Avis urgent relatif à la sécurité du rollator Tiger Indoor

FSN (veuillez trouver ci-joint le bulletin de livraison avec les numéros de série).
Réf. FSCA : 01/2022

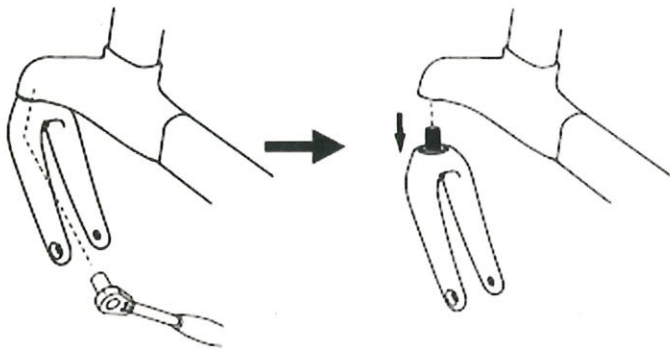
2.2.2. Dévissez la roue avant. Outils :

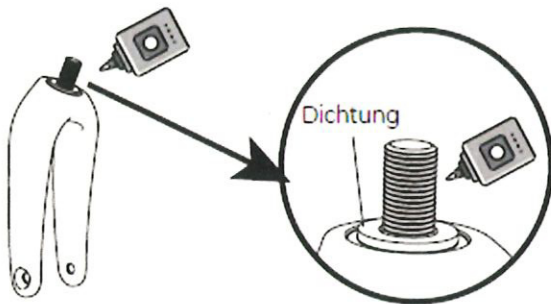
2.2.3. Desserrez le boulon M12 et enlevez la fourche avant. Outil :

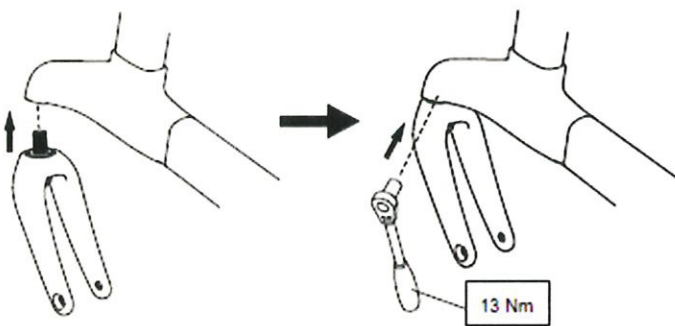
2.2.4. Appliquez la colle uniquement sur le filetage. Veillez à ce que le joint reste sur la vis pour le réassemblage.

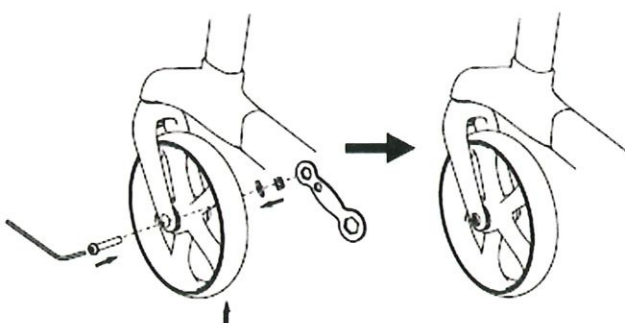
2.2.5 Fixez à nouveau la fourche avant au cadre à l'aide du boulon M12. Serrez le boulon avec un couple de 13 Nm. Outil :

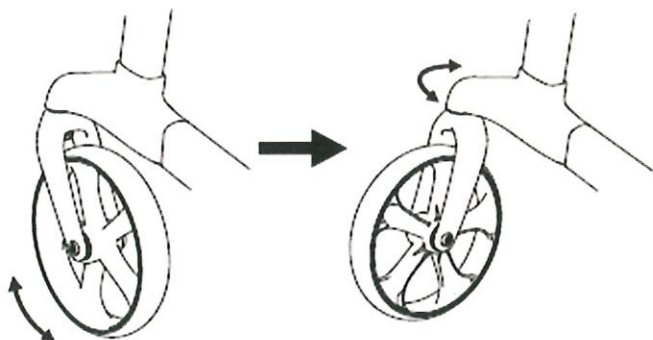
2.2.6. Révissez la roue avant. Outils :
